改善箇所説明図

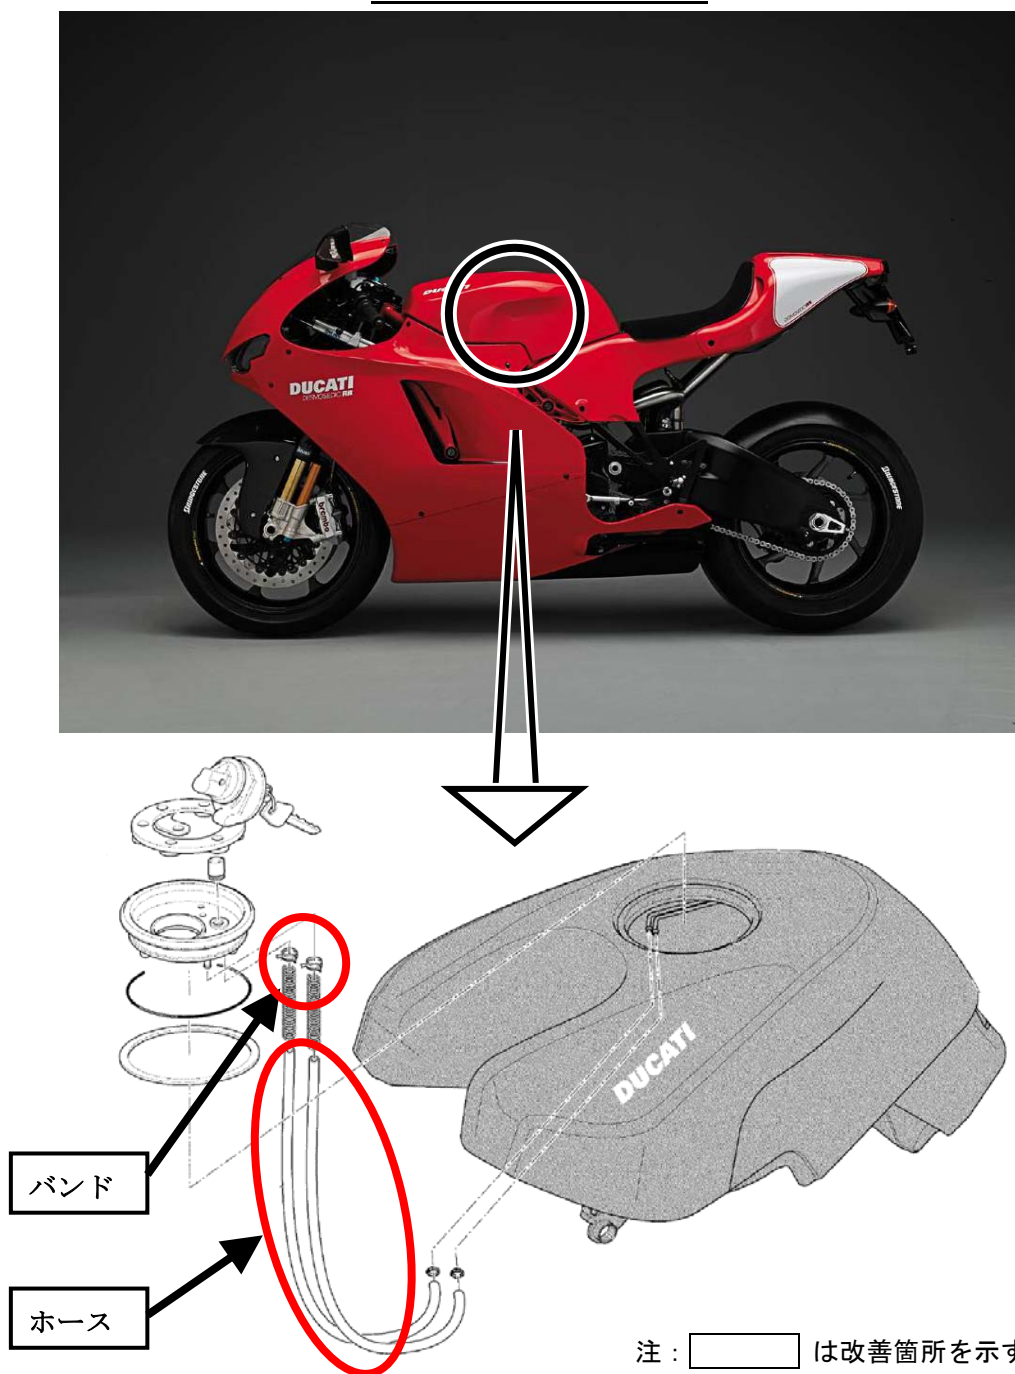
基準不適合箇所

フューエルタンク内にあるドレンホース及びブリーザーホースのホースバンドの組み付けを誤ったものがある。そのため、そのままの状態で使用を続けると、当該ホースが損傷し、最悪の場合、フューエルタンク外側にあるドレンホースから燃料が漏れるおそれがある。

改善の内容

全車両、当該ホースおよびホースバンドを新品に交換する。
